Spectera

Notes de mise à jour - Version 1.2.6

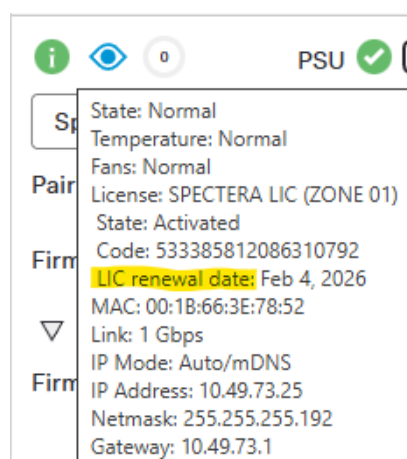
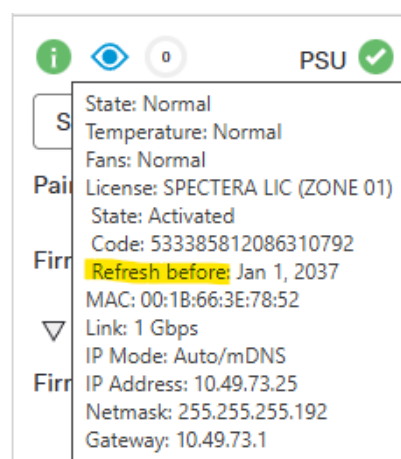
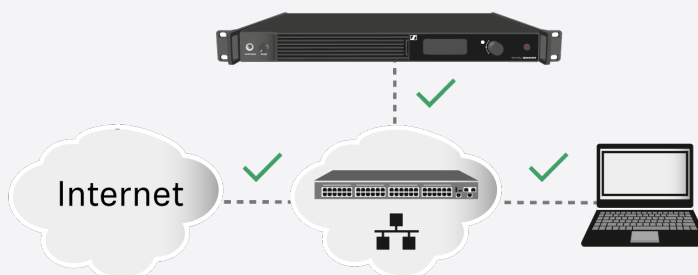
- Prise en charge du renouvellement automatique des licences émises avant le 20 novembre 2025.

Le renouvellement de la licence sera affiché dans l'état de l'appareil après un certain temps :

Avant la mise à jour :

Après la mise à jour :

- i** Le renouvellement de la licence nécessite une connexion Internet directe à l'appareil.
